長期停止保全ガイドラインに係る NRA からの説明依頼事項への回答

※第 1 回会合（令和 2 年 3 月 6 日）参考資料 1-1 「第 1 回経年劣化管理に係る ATENA との実務者レベルの技術的意見交換会における ATENA への説明依頼事項」

図③-1 ガイドライン作成体制

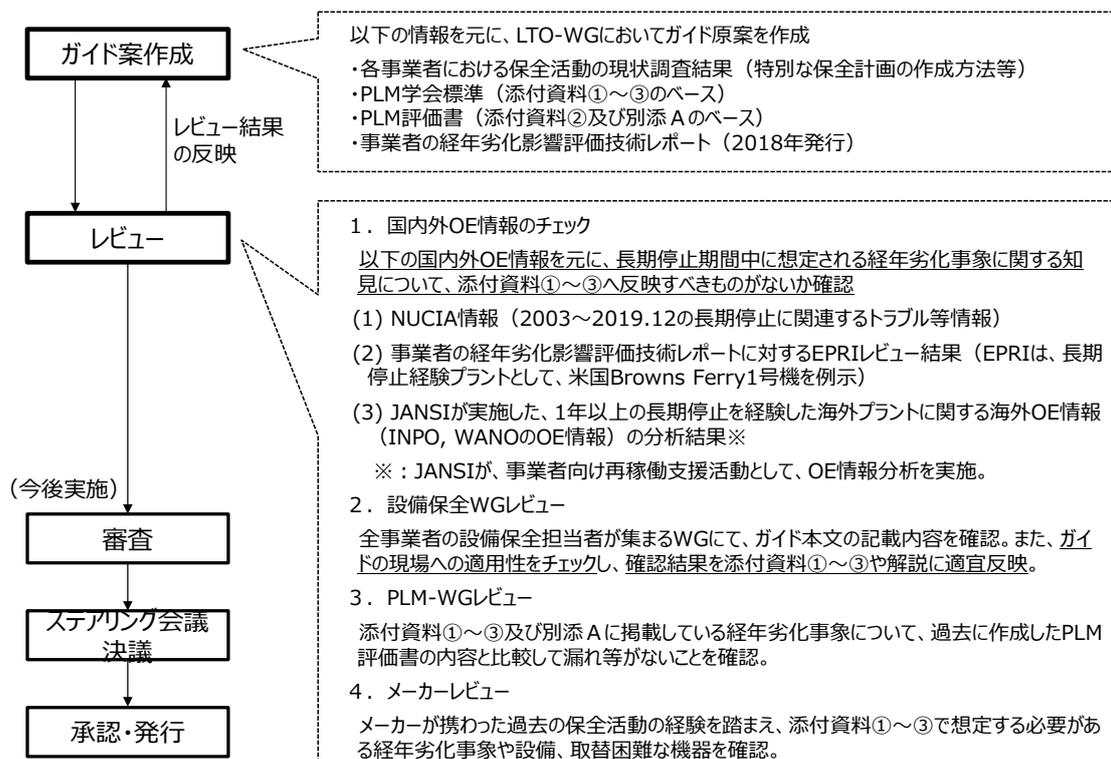
(6) 劣化事象には、運転を停止していても進行する劣化、停止しているために進行する劣化、停止していると（ほとんど）進行しない劣化等があると考えられます。どのように分類したのかわかるように説明して下さい。現場で具体的に確認された劣化事象を挙げて下さい。	⑥
(7) 長期停止保全ガイドラインには、JEAC4209 が引用されています。原子力規制委員会の保安規定の審査基準及び保安措置等のガイドは、施設管理の範囲が異なることから、JEAC4209 を引用していません。この点について、長期停止保全ガイドラインはどのように対応しているのか説明して下さい。	②

・図③-1に示すとおり、LTO ガイド WG においてガイド原案を作成し、レビュープロセスにおいて、OE 情報のチェック、設備保全 WG レビュー、PLM-WG レビュー及びメーカーレビューを行い、ガイド原案へレビュー結果をフィードバックする作業を継続的に実施しています。

表⑦-1 ATENA ガイドライン案の修正案について

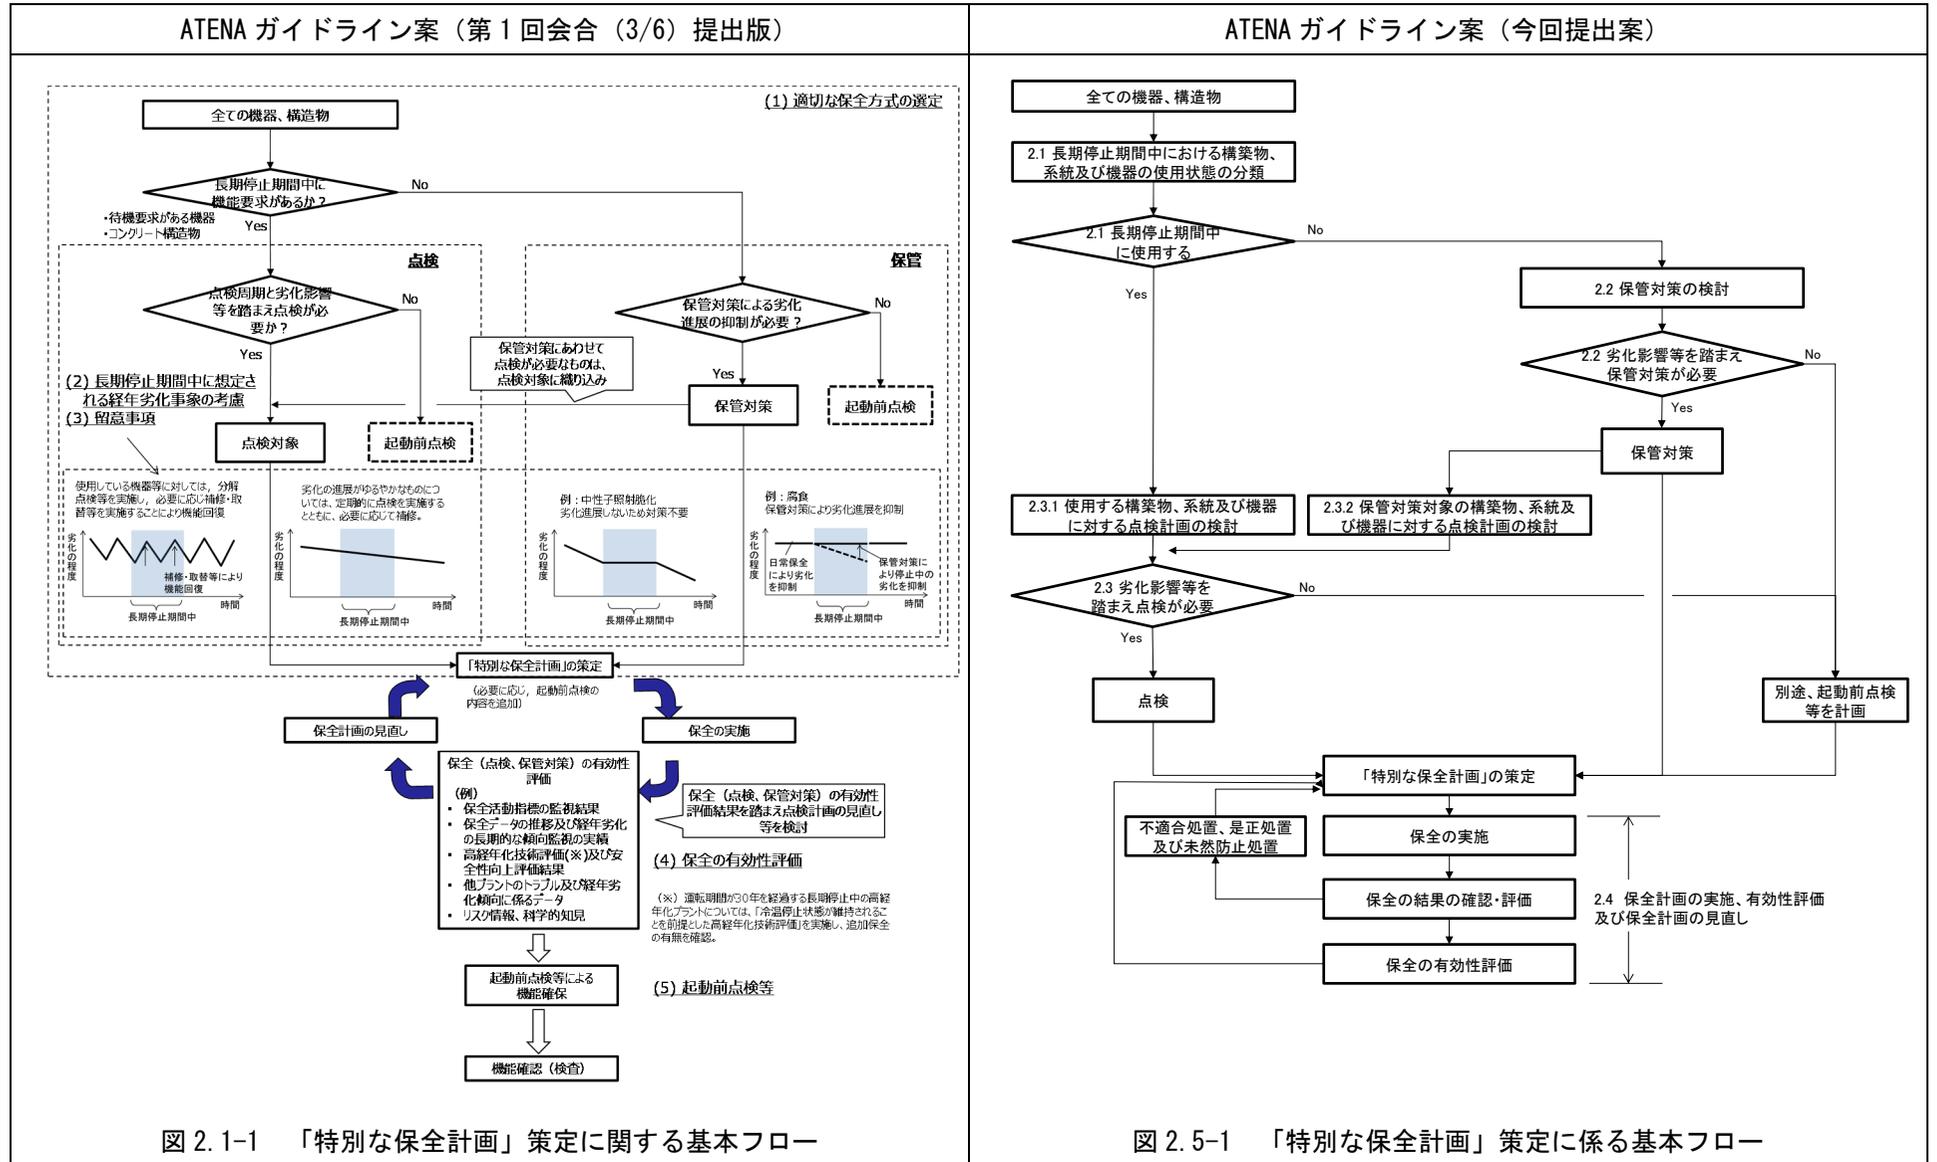
(8) 「図 2. 1-1 「特別な保全計画」に関する基本フロー」には、YES 又は No の判定があります。判定の基準はどのように行うのかを説明して下さい。	⑦
(9) 同図には、「停止中保全の実施」として、PDCA サイクルが記載されていますが、効果の監視測定や、その結果を特別な保全計画に反映する仕組み等について説明して下さい。	⑧

(10) 5 ページには、「機能要求がない構築物、系統及び機器」及び「保管対策対象」の選定について記載されています。これらの選定基準を設けるに当たって行った技術的検討の内容について説明して下さい。	⑦
(11) 「表 3. 1. 2-1 保管対策の例」には主な保管対策が、添付資料②の「長期停止期間中に想定される経年劣化事象（使用条件の違いによるもの）」の 2 つの表には、使用条件の違いにより影響を受ける経年劣化事象が記載されています。これらの表を作成するに当たって検討した技術的内容を説明して下さい。	⑨

- ・基本フローに定める3つの Yes/No 判定とガイド本文の記載内容（節番号）との関係がわかりやすくなるよう、フロー図、ガイド本文ともに構成を変更しました。（表⑦-1 参照）

- ・構築物、系統及び機器の使用する／しないの分類は、各事業者においては、個別に機器等の使用状態を見ながら分類しており、その実態を踏まえ、2.1 節の【解説】に、「使用する」「使用しない」の分類の考え方を記載しました（回答⑤参照）。

- ・保管対策の対象は、各事業者において、各事業者の採用事例やプラントメーカーからの各種提案等をベースに、保管中に想定される経年劣化事象を考慮しながら個別に検討されています。その実態を踏まえ、2.2 節の【解説3】に、各事業者の採用事例やプラントメーカーからの各種提案等を元に選定しながら、経年劣化事象に関する技術ベース（添付資料①）や、国内外 OE 情報を踏まえ、検討内容をチェックする流れで検討することを記載しました。

図⑨-1 添付資料②とインプット情報の関係

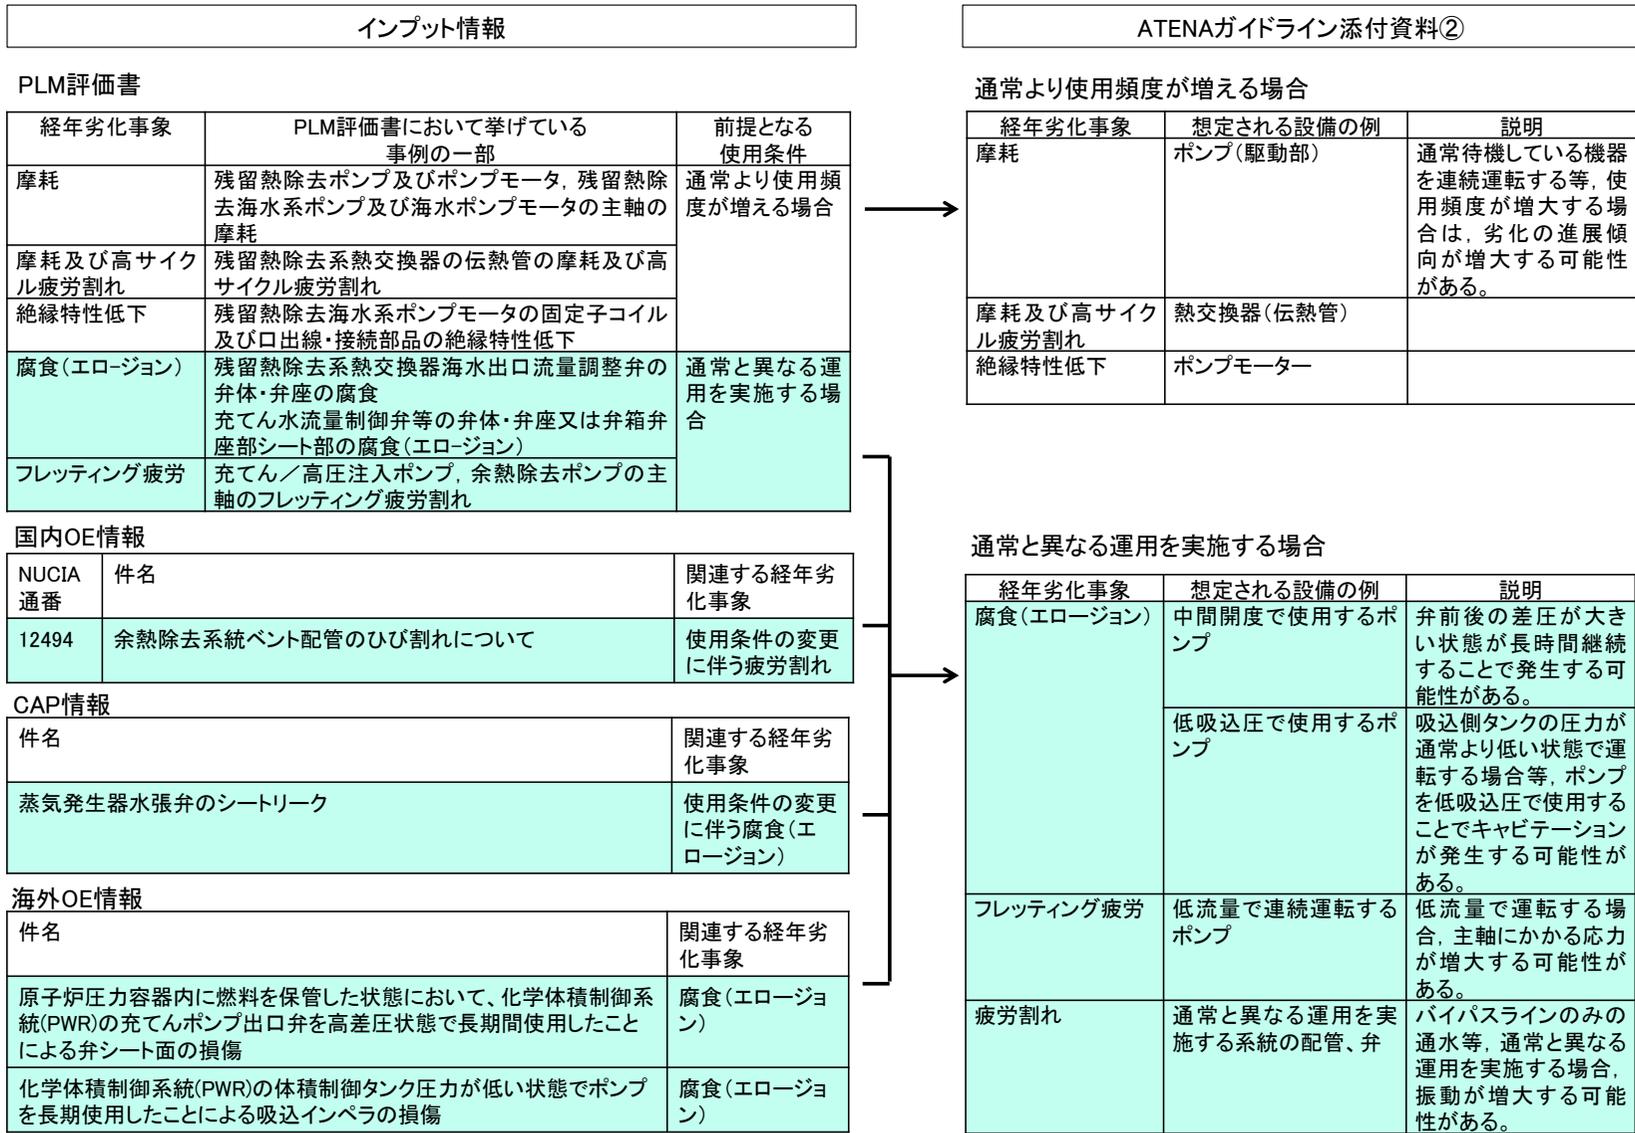
(11) 「表3. 1. 2-1 保管対策の例」には主な保管対策が、添付資料②の「長期停止期間中に想定される経年劣化事象（使用条件の違いによるもの）」の2つの表には、使用条件の違いにより影響を受ける経年劣化事象が記載されています。これらの表を作成するに当たって検討した技術的内容を説明して下さい。

- ・添付資料②の「長期停止期間中に想定される経年劣化事象（使用条件の違いによるもの）」は、PLM評価書（冷温停止状態が維持されることを前提としたもの）において抽出されている、運転を断続的に行うことを前提にした場合より厳しくなることが想定される経年劣化事象の評価結果及びメーカー保有情報を元に、対象とする経年劣化事象を整理することで作成しており、活用性の観点から、国内外OE情報等の紐づけを行い、内容の充実化を行っています。（図⑨-1参照。OE情報の反映に関する詳細は、資料1-2「「プラント長期停止期間中における保全ガイドライン」の作成にあたり参考とした現場経験及び知見とその反映について」を参照ください）
